ELEKTRISCHE INSTALLATIES OP LAAGSPANNING EN OP ZEER LAGE SPANNING (Boek 1 - KB 08/09/2019)

Plaats controle:	Putsebaan 102, 3140 KEERBERGEN		
EAN-code installatie:	541 448 820 059 421 755		
Tarief teller(s):	Slimme (digitale) meter	Private HS-cabine:	Neen
Nummer teller(s):	1SAG3100545460	DNB:	Fluvius
Index teller(s):	399 / 491 / 0 / 0	Type lokaal:	Halfopen woning
Type installatie:	Wooneenheid

Overeenkomstig de voorschriften van Boek 1 – Installaties op laagspanning en op zeer lage spanning – Interne procedure QPRO/ELE/001			
Type controle:	Controlebezoek (6.5)		
Datum uitvoering:	<input checked="" type="checkbox"/> Vóór 01/10/1981	<input checked="" type="checkbox"/> Na 01/10/1981 en vóór 01/06/2020	<input type="checkbox"/> Na 01/06/2020
Nota's:	Zie rubriek "VASTSTELLINGEN - Opmerkingen"		
Afwijkingen (Deel 8):	Toegepast		
Herkeuring op verslag:	/

Vereenvoudigd situatieplan of foto/schema van de (elektrische) installatie:

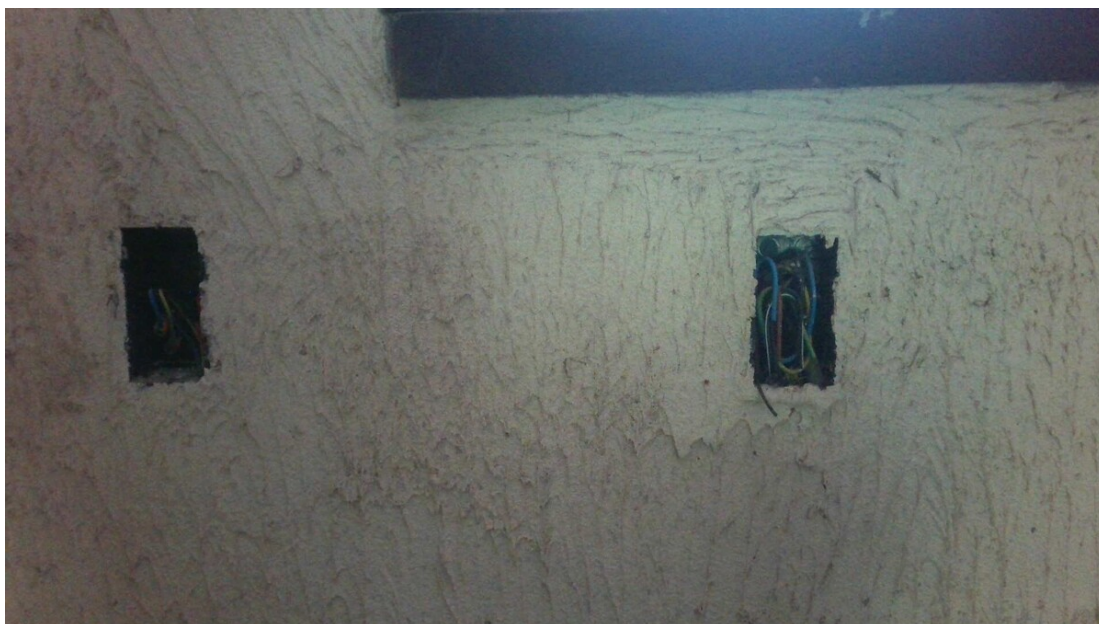
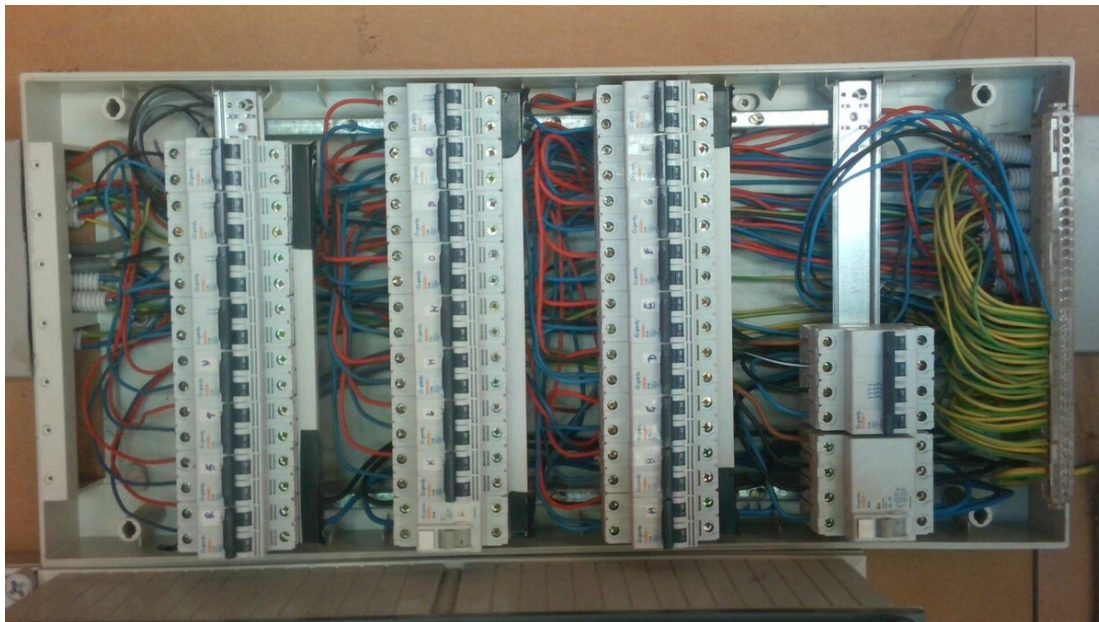
<p><u>Inbreuken schema's en plannen:</u></p> <p>1.01A. - Het eendraadsschema van de elektrische installatie is onvolledig en/of niet correct. (Boek 1, Onderafdeling 3.1.2.1. (a))</p> <ul style="list-style-type: none">Het type en de kenmerken van de differentieelstroominrichtingen (nominale stroom, gevoeligheid, aantal polen en type) en/of de beschermingsinrichtingen (nominale stroom, uitschakelcurve en aantal polen) tegen overstroom worden niet vermeld. (Boek 1, Onderafdeling 3.1.2.2. (a))De identificatie van één of meerdere lichtpunten, schakelaars of contactdozen stemt niet overeen met de werkelijkheid. (Boek 1, Onderafdeling 3.1.2.3. (a)) <p><u>Uitleg:</u> KRING H IS NU RESERVE 6 KRINGEN ZIJN NIET GETEKEND + ZIE OPM SITUATIESCHEMA</p> <p>1.02A. - Het situatieplan van de elektrische installatie is onvolledig en/of niet correct. (Boek 1, Onderafdeling 3.1.2.1. (a))</p> <ul style="list-style-type: none">Niet alle schakelaars, contactdozen en/of lichtpunten worden vermeld. (Boek 1, Onderafdeling 3.1.2.3. (a))De identificatie van één of meerdere lichtpunten, schakelaars of contactdozen stemt niet overeen met de werkelijkheid. (Boek 1, Onderafdeling 3.1.2.3. (a)) <p><u>Uitleg:</u> ELEKTRISCH MATERIAAL KEUKEN NIET GETEKEND BENAMINGEN LIVING ONTBREKEN VERLICHTING WONING NIET GETEKEND ZOLDERTJE NIET GETEKEND OP 1E VERDIEPING IS NIET ALLES GETEKEND + ...</p> <p>SCHEMA NAAR REËLE SITUATIE UPDATEN</p>
